**RÉVISION 003 À
APPEL D'OFFRES**

Titre : Assainissement de la baie Grice et de McLean Point – Réserve de parc national Pacific Rim	
N° de l'invitation : 5P468-21-0110/A	Date : 20 janvier 2022
N° de modification : 003	
N° de référence du client : 1568	
N° de référence de SEAG : PW-21-00980058

Modification 003

La présente modification vise à diffuser des questions et réponses et à apporter des modifications au dossier d'appel d'offres.

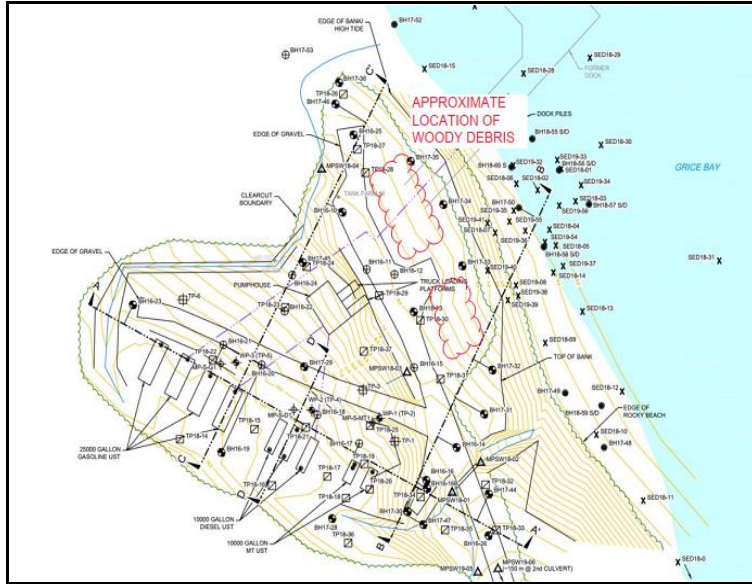
Q17: Pouvez-vous fournir un aperçu de la ou des zones de McLean Point qui seront débarrassées des buissons et des pousses successives avant le début de ce contrat ?

R17: Les zones à débroussailler par d'autres à McLean Point coïncideront approximativement avec le périmètre de la limite des arbres indiqué dans les figures du projet. Il convient de noter qu'une partie de la zone déboisée à l'intérieur de la limite des arbres, à l'est de la route d'accès, contient des débris ligneux provenant de travaux de déboisement antérieurs. Ces matériaux ne seront pas enlevés par d'autres avant le début du contrat. Voir l'annotation de 123221826_003_Site-McLean Dwg ci-dessous pour plus de précisions.
